***Für eine 3. Beteiligung zum RPD vorgesehene Änderungen***

***Hier: Änderungen der graphischen Darstellung Rhein-Kreis Neuss  
im Vergleich zur Fassung gemäß Regionalratsbeschluss vom  
23.06.2016 (ohne gesondert aufgeführte Änderungen der  
Windenergiebereiche und der Verkehrsdarstellungen)***

## Ä3BT-Dormagen Nr.01

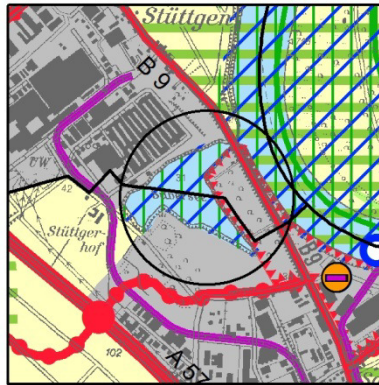
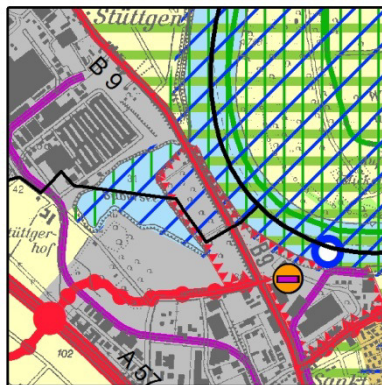
Die erweiterte Festlegung des BSLE über dem Silbersee in Dormagen erfolgt auf der Grundlage des Biotopverbundes besonderer Bedeutung, der an dieser Stelle im Fachbeitrag des Naturschutzes und der Landschaftspflege des LANUV NRW ausgewiesen worden ist. Die Änderung erfolgt somit auf der Grundlage des im RPD festgelegten gesamtäumlichen Konzeptes zur Festlegung von BSLE gem. Kap. 7.2.5 der Begründung zum RPD.

Aufgrund dieser Änderung der zeichnerischen Darstellung soll – als nicht wesentliche Beikartenänderung – auch die entsprechende Darstellung in der Beikarte 4 E vor einem Aufstellungsbeschluss noch geändert werden.

## Ä3BT-Dormagen Nr.02

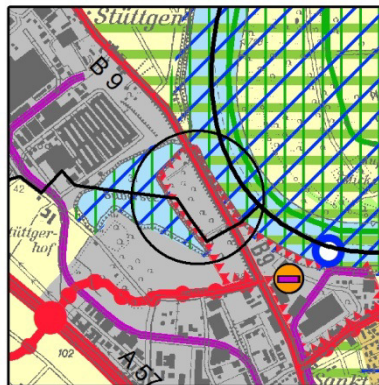
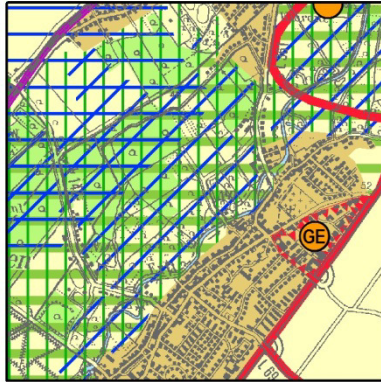
Im Bereich des GIB-Z „Silbersee“ wird der Überschwemmungsbereich (ÜSB) zurückgenommen. Dies erfolgt vor dem Hintergrund, dass das Überschwemmungsgebiet im laufenden fachrechtlichen Festsetzungsverfahren aufgrund der Geländedaten geändert wurde.

Aufgrund dieser Änderung der zeichnerischen Darstellung soll – als nicht wesentliche Beikartenänderung – auch die entsprechende Darstellung in der Beikarte 4 H vor einem Aufstellungsbeschluss noch geändert werden.

## Ä3BT-Grevenbroich Nr.01

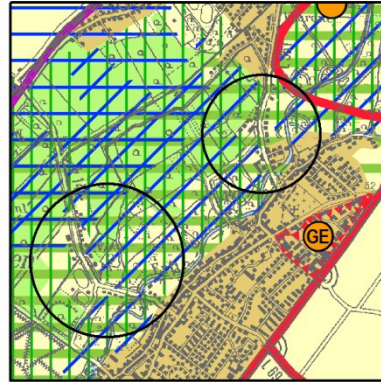
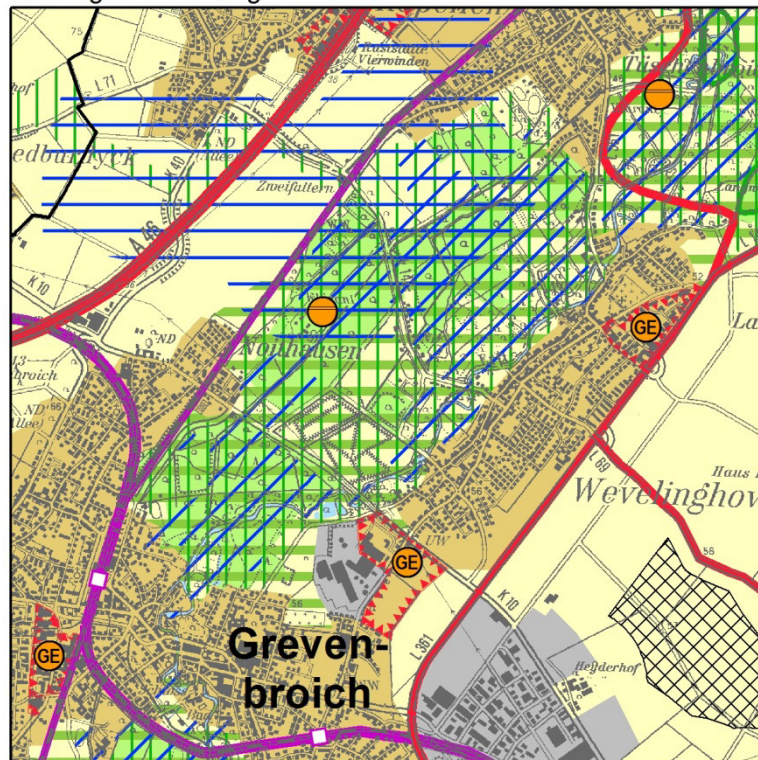
Die reduzierte Festlegung des BSLE erfolgt auf der Grundlage der Abgrenzung des Landschaftsschutzgebietes im Landschaftsplan des Rhein-Kreis-Neuss. Die Änderung erfolgt somit auf der Grundlage des im RPD festgelegten gesamträumlichen Konzeptes zur Festlegung von BSLE gem. Kap. 7.2.5 der Begründung zum RPD.

Aufgrund dieser Änderung der zeichnerischen Darstellung soll – als nicht wesentliche Beikartenänderung – auch die entsprechende Darstellung in der Beikarte 4 E vor einem Aufstellungsbeschluss noch geändert werden.

## Ä3BT-Grevenbroich Nr.02

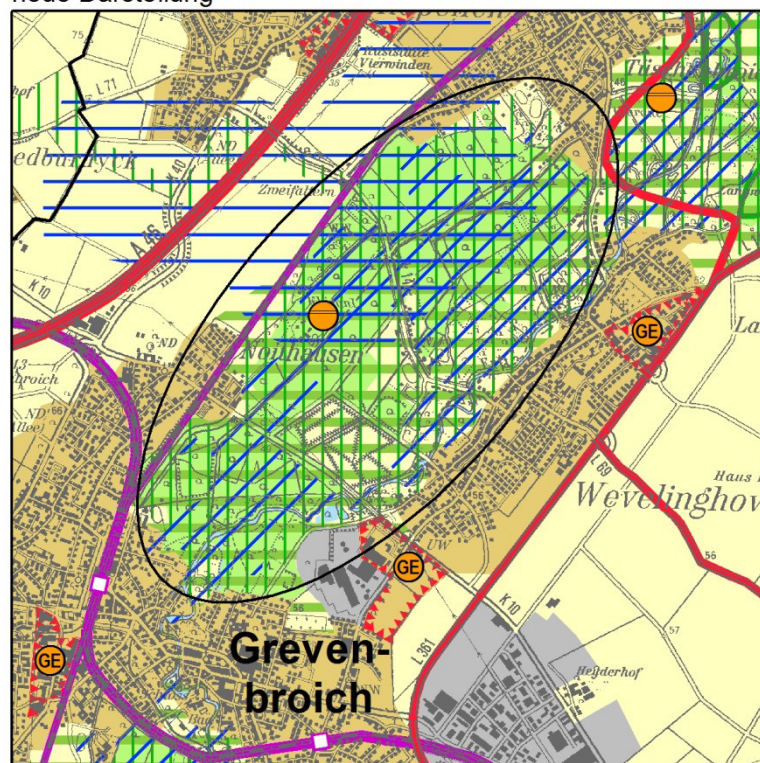
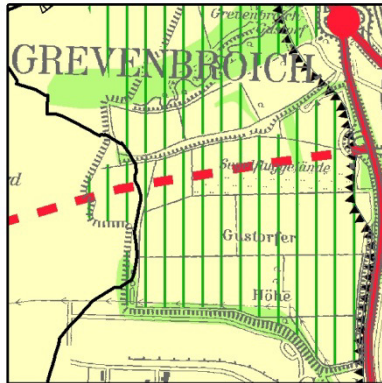
Entsprechend der Kriterien zur Darstellung von Wald in Kap. 7.2.2 der Begründung werden bislang nicht berücksichtigte Waldflächen, die größer als 5 ha sind, als

Waldbereiche dargestellt. Die darzustellenden Waldbereiche im Bereich des Tribünenweges sind im Flächennutzungsplan als Flächen für die Forstwirtschaft dargestellt bzw. es handelt sich um Waldvermehrungsflächen des Rhein-Kreises Neuss.

### Ä3BT-Grevenbroich Nr.03

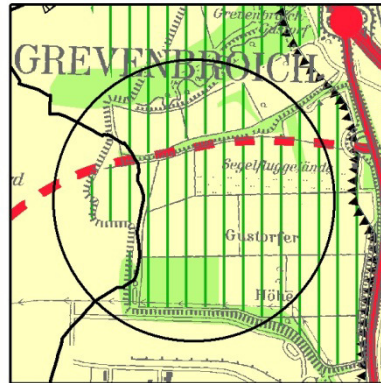
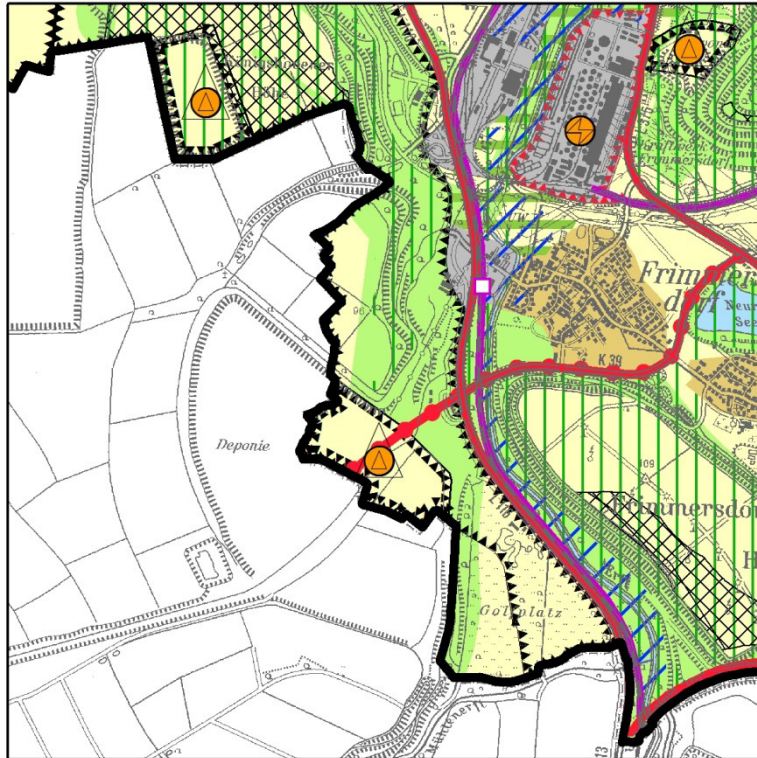
Entsprechend der Kriterien zur Darstellung von Wald in Kap. 7.2.2 der Begründung werden bislang nicht berücksichtigte Waldflächen, die größer als 5 ha sind, als Waldbereiche dargestellt.

Zur Veränderung der zeichnerischen Darstellung der Straße wird auf das Dokument mit den Änderungen der Verkehrsdarstellungen verwiesen.

## Ä3BT-Grevenbroich Nr.04

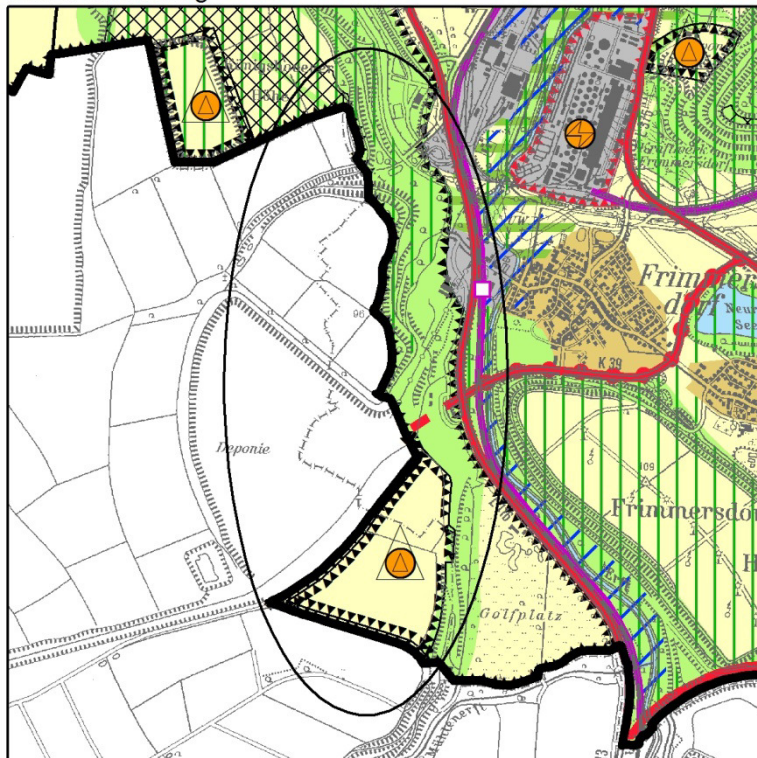
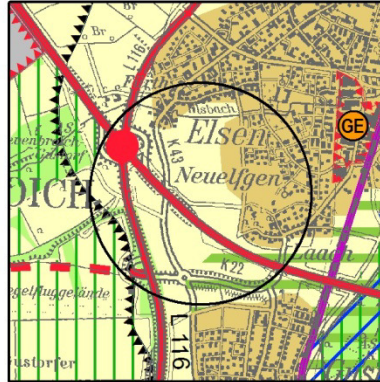
Die Änderung erfolgt auf der Grundlage des aktualisierten Grenzverlaufes für das Gebiet der Stadt Grevenbroich.

Sie umfasst Änderungen der zeichnerischen Darstellungen von BSAB, Wald, BSLE, AFA, Straßen und einer Abfalldeponie.

Rücknahmen im nicht mehr zum Planungsraum zählenden Raum ergeben sich dabei automatisch aus den entsprechenden Grenzänderungen.

Bei der zeichnerisch dargestellten Abfalldeponie handelt es sich um die Kraftwerksreststoffdeponie Garzweiler. Die Umrisse der Darstellung werden an die Ablagerungsflächen – soweit sie sich innerhalb des Planungsraums befinden – angepasst. Die AFA-Darstellung im Deponiebereich entspricht der sachgerechten Nachfolgenutzung.

Bei der neuen Darstellung von Planzeichen 3.ab-2 (Straße für den vorwiegend überregionalen und regionalen Verkehr, Bedarfsplanmaßnahme ohne räumliche Festlegung) handelt es sich um die westliche Fortsetzung der K39. Mit dem Wechsel zu Planzeichen 3.ab-2 erfolgt eine Angleichung an die entsprechende Darstellung der Fortsetzung im benachbarten Planungsraum (Regionalplan Köln, Teilabschnitt Region Köln). Die Darstellung mit Planzeichen 3.ab-2 ohne räumliche Festlegung bietet gegenüber der bisherigen Darstellung mit Planzeichen 3.ab (Straße für den vorwiegend überregionalen und regionalen Verkehr, Sonstige regionalplanerisch bedeutsame Straße) außerdem den Vorteil, dass sie für eine spätere Konkretisierung des Trassenverlaufs im Rahmen der Fachplanung einen größeren räumlichen Spielraum bietet; dies ist insbesondere besonders sinnvoll, da es sich um eine nach Abschluss der Braunkohlegewinnung neu zu trassierende Verbindung handelt..

Die Änderung des BSAB basiert auf der Darstellung des Braunkohlenplans, da dieser dort gemäß LPIG die zentrale raumordnerische Grundlage für den Rohstoffabbau darstellt. Hier lag bei der Fassung gemäß RR-Beschluss vom 23.06.2016 insoweit bereits für den damals erfassten Raum eine vom räumlichen Umgriff unzureichende BSAB-Darstellung vor.

Die geringfügige Erweiterung der Walddarstellung im Süden (westlich des Golfplatzes) vollzieht vorhandene und zur Raumstrukturierung sinnvolle lokale Waldentwicklungen nach. Die geringfügige Erweiterung des BSLE vollzieht die Biotopverbundfläche besonderer Bedeutung aus dem Fachbeitrag des Naturschutzes und der Landschaftspflege nach.

Aufgrund dieser Änderung der zeichnerischen Darstellung soll – als nicht wesentliche Beikartenänderung – auch die entsprechende Darstellung in der Beikarte 4 E vor einem Aufstellungsbeschluss noch geändert werden.

## Ä3BT-Grevenbroich Nr.05

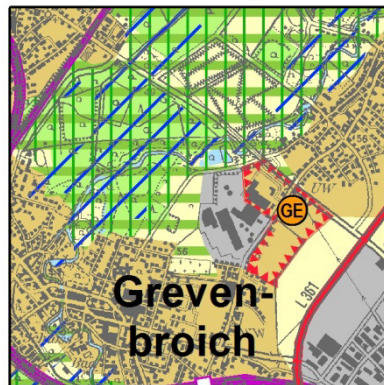
Der Regionale Grünzug wird hier zurück genommen, da auf dieser Fläche ein Sondierungsbereich für Wohnen (siehe Beikarte 3A) dargestellt wird. Aufgrund dieser Änderung der zeichnerischen Darstellung sollen – als nicht wesentliche Beikartenänderung – auch die entsprechenden Darstellungen in der Beikarte 4 C vor einem Aufstellungsbeschluss noch geändert werden.

## Ä3BT-Grevenbroich Nr.06

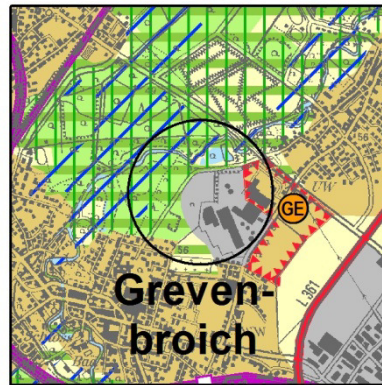
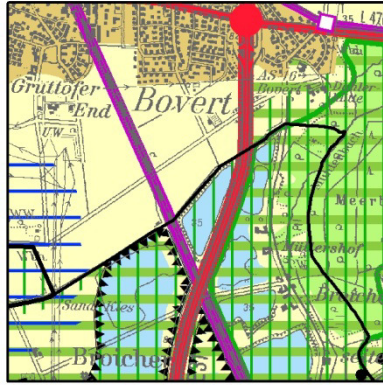
Der GIB wird geringfügig erweitert, um Erweiterungsflächen für den ansässigen Betrieb zu sichern. Die Erweiterung umfasst ca. 4 ha und wird als Betriebserweiterungsflächen im Entwicklungspotenzial mit ca. 2 ha angerechnet. Aufgrund dieser Änderung der zeichnerischen Darstellung sollen – als nicht wesentliche Beikartenänderung – auch die entsprechenden Darstellungen in der Beikarte 4 C vor einem Aufstellungsbeschluss noch geändert werden. Zudem erfolgt westlich angrenzend an den GIB die Darstellung von Waldbereichen auf der Grundlage von im FNP der Stadt Grevenbroich dargestellten Flächen für die Forstwirtschaft, die auch Bestandteil der Waldvermehrungsflächen des Rhein-Kreises Neuss sind.

## Ä3BT-Meerbusch Nr.01

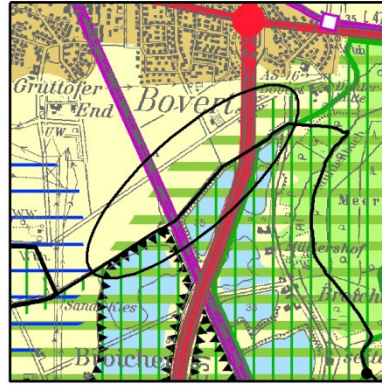
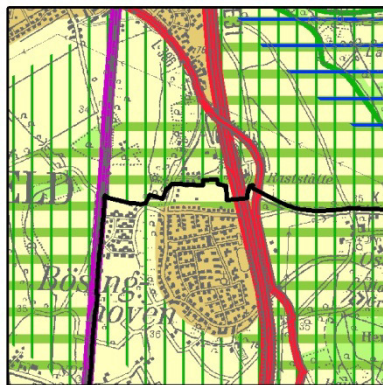
Gegenüber der bisherigen Darstellung erfolgt die Erweiterung Regionaler Grünzüge entlang der Stadtgrenze zu Kaarst vor dem Hintergrund der Bedeutung des Bereiches für die Naherholung und die Biotopvernetzung. Dadurch wird nördlich des BSAB ein Anschluss an die geplanten Renaturierungsflächen hergestellt und der Freiraumkorridor zwischen dem westlich auf Willicher Stadtgebiet gelegenen Landschaftsschutzgebiet „Hardt“ und dem östlich auf Meerbuscher Stadtgebiet gelegenen Landschaftsschutzgebiet „Strümper Busch / Meerbusch / Stingesbachau“ regionalplanerisch gesichert. Unter Berücksichtigung der geplanten Renaturierung der westlich anschließenden Abtragungsgewässer und der bereits im 2. RPD-Entwurf wieder dargestellten RGZ auf Kaarster Stadtgebiet wird so eine Verknüpfung der zuvor genannten Bereiche mit den nordöstlich angrenzenden RGZ geschaffen.

Aufgrund dieser Änderung der zeichnerischen Darstellung sollen – als nicht wesentliche Beikartenänderung – auch die entsprechenden Darstellungen in der Beikarte 4 C vor einem Aufstellungsbeschluss noch geändert werden.

## Ä3BT-Meerbusch Nr.02

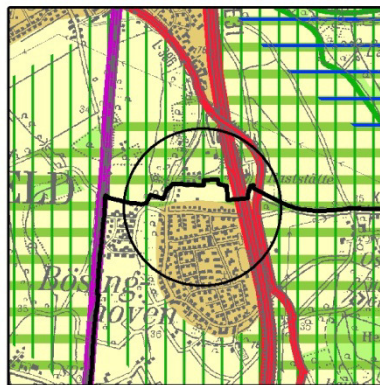
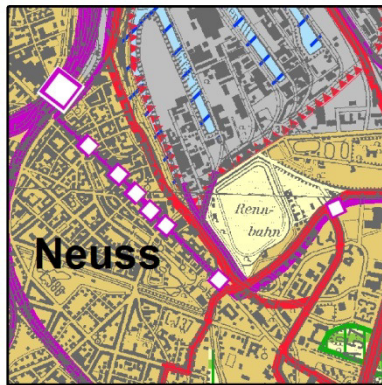
Die Stadt Meerbusch und ein örtlicher Bürgerverein haben im Rahmen der

Beteiligungen angeregt, die Freifläche im Norden Bösinghovens im Regionalplan als Siedlungsreservefläche darzustellen.

Die ASB-Reserve 10 (4 ha) gemäß GEP 99 wurde aufgrund zu großer Reserven und schlechter Infrastrukturausstattung (vgl. Kap. 7.1.1.8 der Begründung sowie Anlage 1 „Infrastrukturkarten und Entfernungsbewertungen Analyse“ zu Kap. 7.1.1 der Begründung) und aufgrund der Anregung im ersten Gemeindegespräch mit der Stadt Meerbusch reduziert. Die nun von der Stadt Meerbusch angeregte Bebauung wurde bisher ohnehin mit 1 ha Reserve an dieser Stelle in das Mengengerüst mit aufgenommen. Zur Klarstellung dieses Sachverhaltes ist die Darstellung des ASB entsprechend kleinteilig geändert worden.

Aufgrund dieser Änderung der zeichnerischen Darstellung sollen – als nicht wesentliche Beikartenänderung – auch die entsprechenden Darstellungen in der Beikarte 4 C vor einem Aufstellungsbeschluss noch geändert werden.

### Ä3BT-Neuss Nr.01

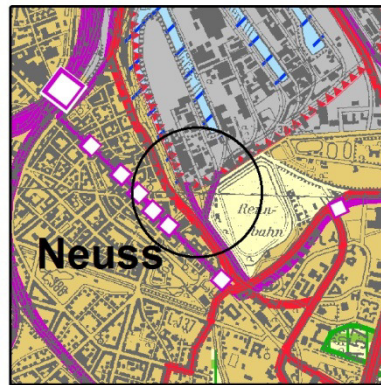
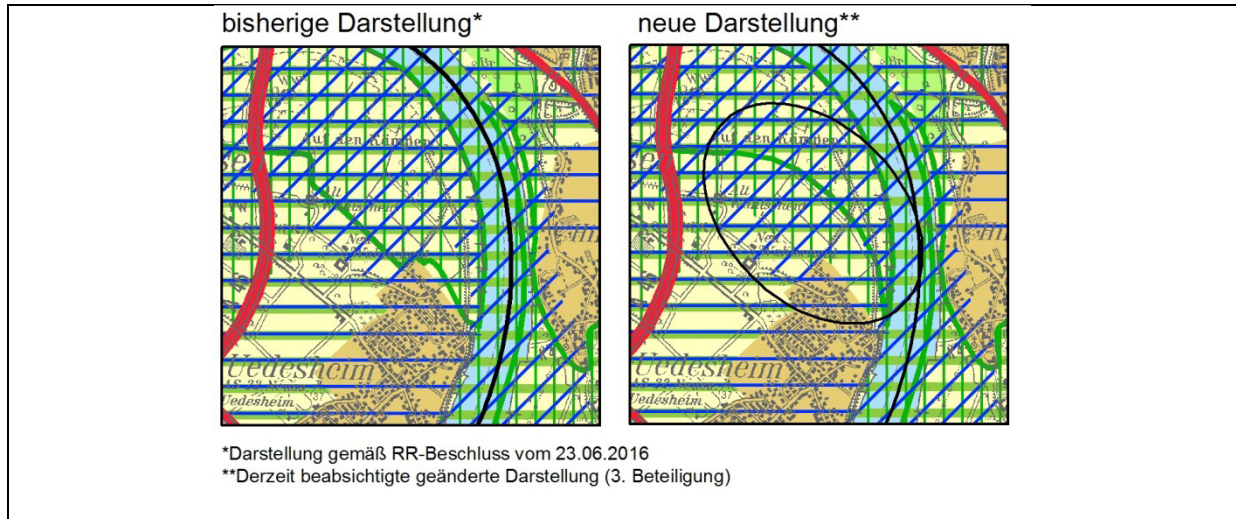
Für den Wendersplatz in Neuss (ca. 1 ha) wird die Darstellung als GIB mit Zweckbindung als Standort des kombinierten Güterverkehrs – Hafennutzungen und hafenaaffines Gewerbe – gelöscht zugunsten einer ASB-Darstellung, da für den Bereich durch seine Nähe zur Neusser Innenstadt bei gleichzeitiger räumlicher Trennung von den Hafenanlagen und Hafenbecken die Möglichkeit einer hafenaaffinen Nutzung nicht erkennbar ist.

## Ä3BT-Neuss Nr.02

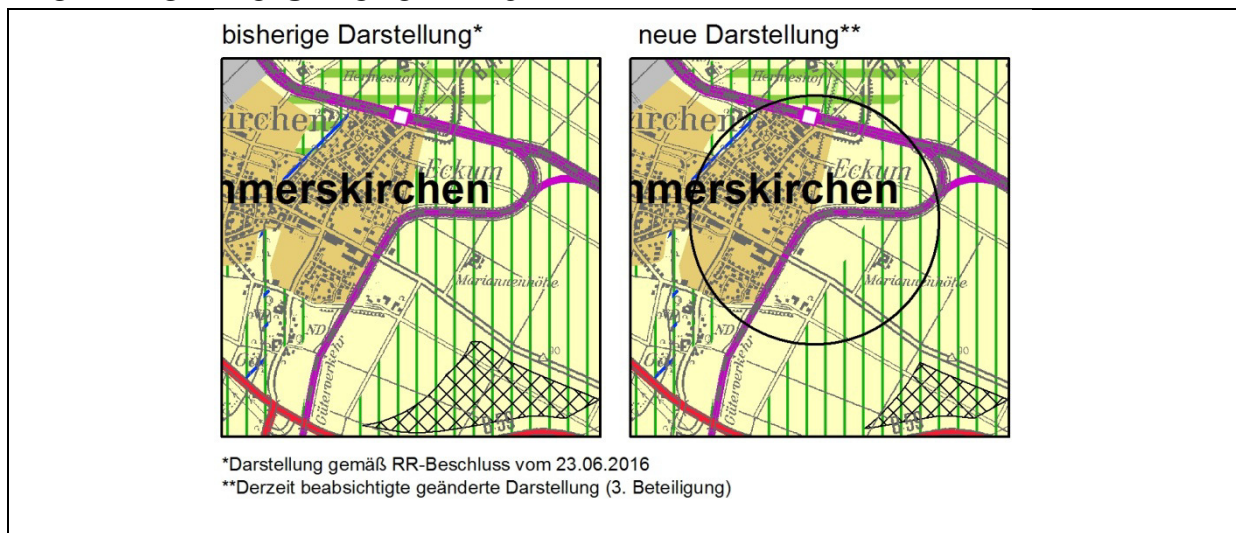
Der BSN im Bereich Neuss Uedesheim wird teilweise zurückgenommen. Gegenüber den innerhalb des BSN liegenden naturschutzwürdigen Bereichen (FFH.Gebiet, NSG und LSG) ist der Teilbereich, der für die Streichung vorgesehen ist, von intensiver ackerbaulicher Nutzung geprägt, womit die Voraussetzungen für die Darstellung eines BSN entfallen.

Aufgrund dieser Änderung der zeichnerischen Darstellung sollen – als nicht wesentliche Beikartenänderung – auch die entsprechenden Darstellungen in den Beikarten 4 D und 4 E vor einem Aufstellungsbeschluss noch geändert werden.

## Ä3BT-Rommerskirchen Nr.02

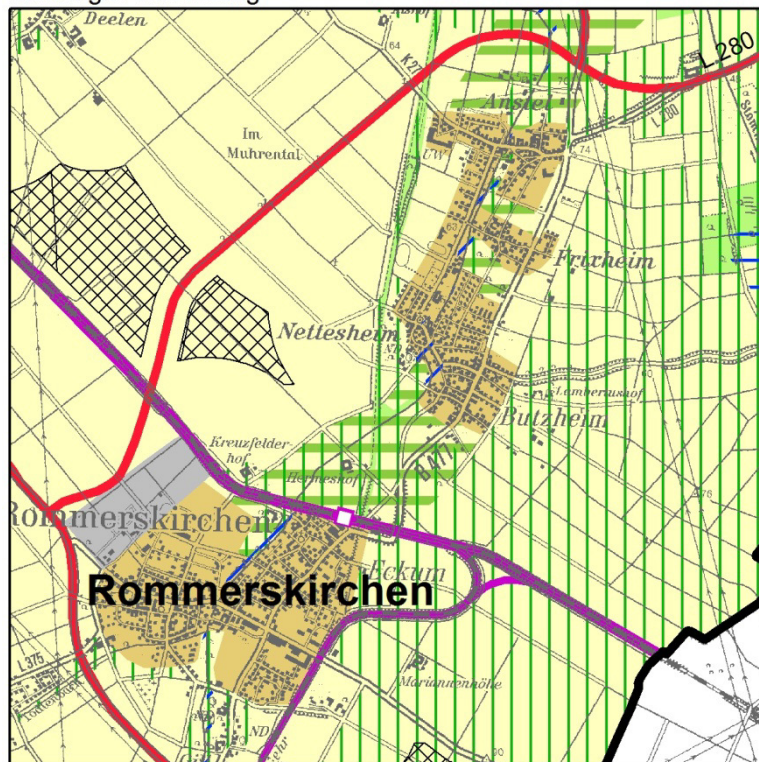
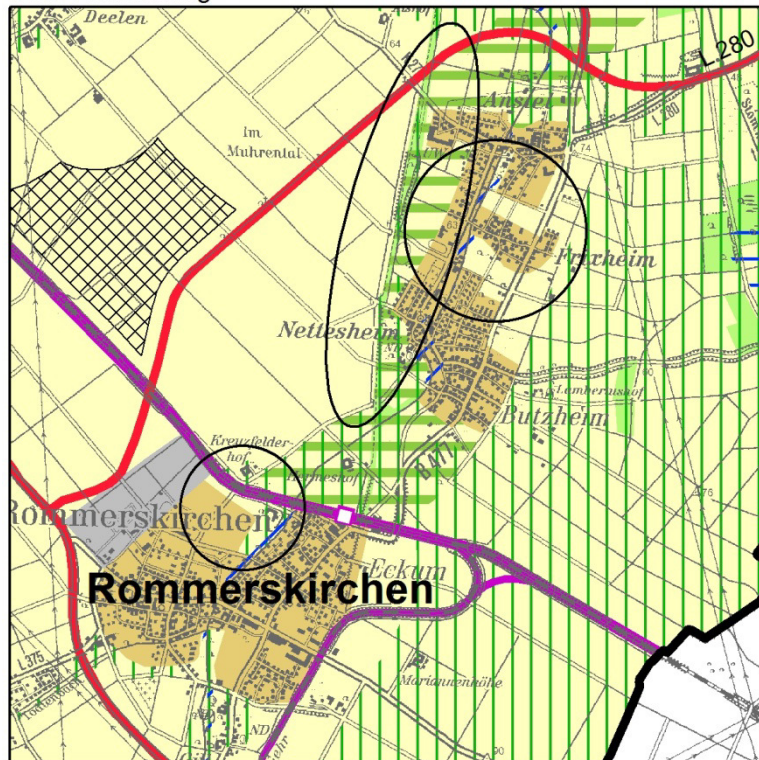
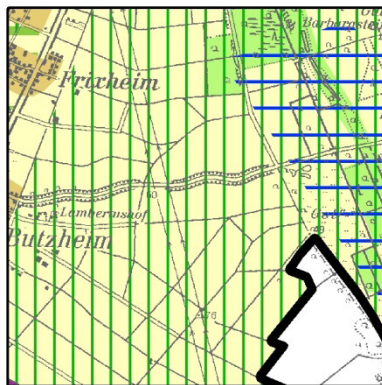
In Anbetracht der kleinteiligen Struktur der Regionalen Grünzüge des RPD in der Fassung der 2. Beteiligung entfällt die Darstellung der kleinteiligen RGZ östlich von

Anstel, Frixheim und Nettesheim, Butzheim. Stattdessen erfolgt eine Grünzug-Darstellung unter Berücksichtigung der Bedeutung des Bereichs am Westrand dieser Ortslagen für die Naherholung, zwischen dem Bahndamm und den genannten Ortslagen als Verlängerung des Regionalen Grünzugs „Kulturraum Knechtsteden“ entlang der ehem. Bahntrasse. Vor dem Hintergrund der geringen Ausdehnung der durch die Bahntrasse vom angrenzenden RGZ isolierten Freiraumbereiche entfällt zwischen dem ASB Rommerskirchen und der Bahnlinie die Darstellung Regionaler Grünzug. Die Streichung der kleinteiligen Darstellungen der BSLE erfolgt, da diese jeweils eine Größe von unter 10 ha aufweisen und somit nicht die Kriterien zur Darstellung von BSLE in Kap. 7.2.5 der Begründung zum RPD-E erfüllen.

Aufgrund dieser Änderung der zeichnerischen Darstellung soll – als nicht wesentliche Beikartenänderung – auch die entsprechende Darstellung in den Beikarten 4 C und 4 E vor einem Aufstellungsbeschluss noch geändert werden.

### Ä3BT-Rommerskirchen Nr.03

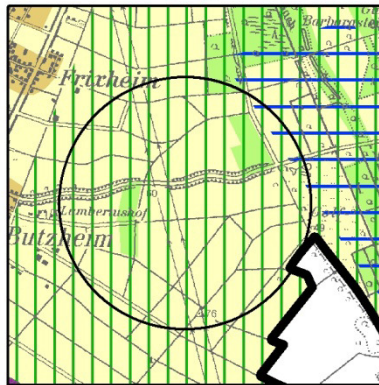
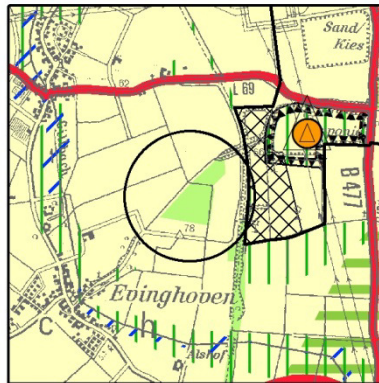
Entsprechend der Kriterien zur Darstellung von Wald in Kap. 7.2.2 der Begründung werden bislang nicht berücksichtigte Waldflächen, die größer als 5 ha sind, als Waldbereiche dargestellt.

## Ä3BT-Rommerskirchen Nr.04

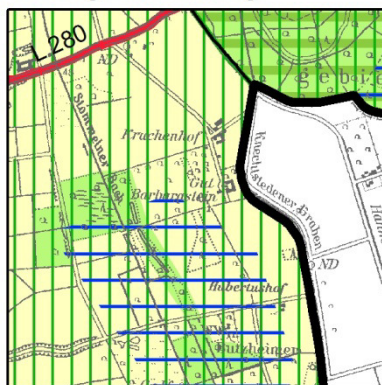
Entsprechend der Kriterien zur Darstellung von Wald in Kap. 7.2.2 der Begründung werden bislang nicht berücksichtigte Waldflächen, die größer als 5 ha sind, als Waldbereiche dargestellt.

## Ä3BT-Rommerskirchen Nr.05

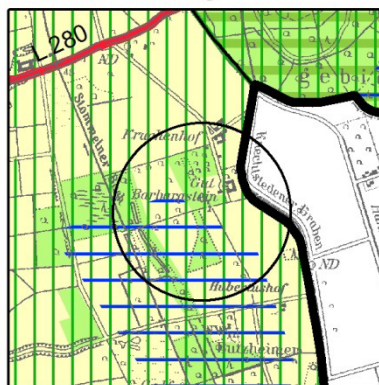
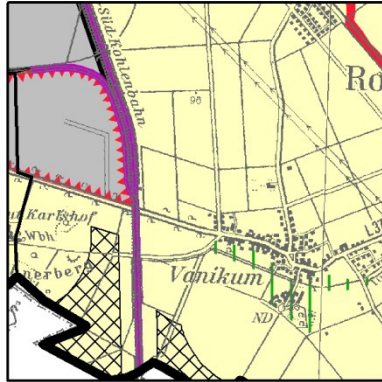
Entsprechend der Kriterien zur Darstellung von Wald in Kap. 7.2.2 der Begründung werden bislang nicht berücksichtigte Waldflächen, die größer als 5 ha sind, als Waldbereiche dargestellt.

## Ä3BT-Rommerskirchen Nr.06

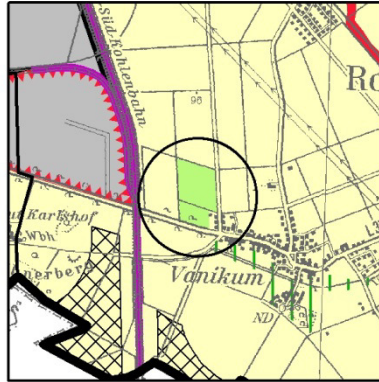
Entsprechend der Kriterien zur Darstellung von Wald in Kap. 7.2.2 der Begründung werden bislang nicht berücksichtigte Waldflächen, die größer als 5 ha sind, als Waldbereiche dargestellt.
